DODATEK Č. 1 KE SMLouvĚ O DÍLO

I. Předmět smlouvy

1.1. Rozsah předmětu smlouvy se navyšuje o tyto práce :

Název akce: Splašková kanalizace a ČOV I. etapa - Obec Hlásná Třebáň - 12131431

číslo ZL: 5/2015

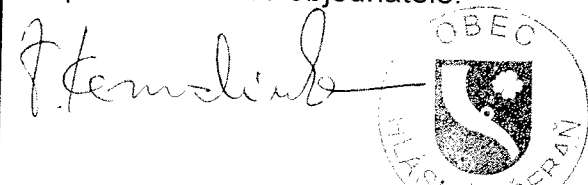
Předmět změny: Rozšíření zemních prací v trase kanalizace stoky 1 v dl. 72m a stoky 5 v dl. 131m

Některé úseky stavby kanalizace Hlásná Třebaň byly prováděny v čistě písčitém podloží vykazujícím prakticky nulovou soudržnost. Právě minimální soudržnost geologického profilu byla v průběhu realizace důvodem významných sesuvů provázených tvorbou kaveren v okolí výkopu již při minimálních hloubkách stavební jámy, ještě před provedením pažení. Jmenovitě se jedná o úsek stoky 1 v ulici Karlštejnská (RŠ 20-22a) v délce cca 72m a úsek stoky 5 v ulici Mořinská od napojení do stoky 1 až do ulice Trubská (RŠ 20- 55) v délce cca 131m. Významným faktorem negativně ovlivňujícím provádění uvedených úseků kanalizace Hlásná Třebaň byla především značná hloubka uložení potrubí, v případě stoky 1 průměrně cca 5,5 m. V případě stoky 5 činila v kritickém úseku průměrná hloubka 5,3 m. V případě stoky 5 se významně projevil i vliv přítomnosti značného množství stávajících sítí technického vybavení obce (vodovod, plynovod, kabely VN a NN, telefonní kabely, dešť. kanalizace). Přítomnost stávajících sítí technického vybavení značně omezuje možnost provádění zabezpečení výkopu proti sesutí. Po vytyčení skutečné polohy stávajících sítí technického vybavení taktéž vyvolala nutnost změny trasy v podobě přechodu kanalizačního potrubí z jedné strany stávající silnice na druhou, ul. Mořinská. Sesuvy provázející výkopové práce nebyly omezeny pouze na jednu stranu komunikace, čímž došlo k porušení stávajících povrchů ve větší šíři. V důsledku popsanych změn je nutné do víceprací spojených s prováděním stavby Kanalizace Hlásná Třebaň zahrnout realizaci těchto prací – rozšíření výkopu na každou stranu o 0,5m ve výše popsanych úsecích včetně odstranění a úpravy povrchů.

(viz rozpočet k Změnovému listu č. 5)
